## 車体(ルーフ板)に関するリコール情報

車名	型式	通称名	リコール対象車の車台番号(シリアル番号)の範囲及び輸入期間	リコール対象車の台数	備考
シトロエン	ABA-BSSRFJP	C4 ピカソ	VF7UARFJ45057124 ～VF7UARFJ45138006 平成19年5月14日 ～平成19年8月28日	90	
			(計1型式) (計1車種)	(輸入期間の全次の範囲) 平成19年5月14日 ～平成19年8月28日	(計90台)

### 改善箇所説明図

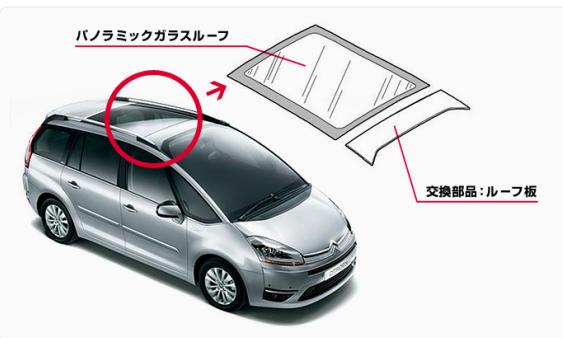
交換部品: ルーフ板

### 不具合発生箇所

パノラミックガラスルーフ装着車ルーフ板において、接着が不充分なものがある。そのため、そのまま使用を続けると、ルーフ板が脱落し、他の交通を妨げるおそれがある。

### 改善内容

全車両、ルーフ板の接着状態を点検し、対象となる場合、ルーフ板を新品と交換する。

### 識別表示

助手席側ルーフバー前部、取り付けスクリューに白ペイントにてマーキングを行う。
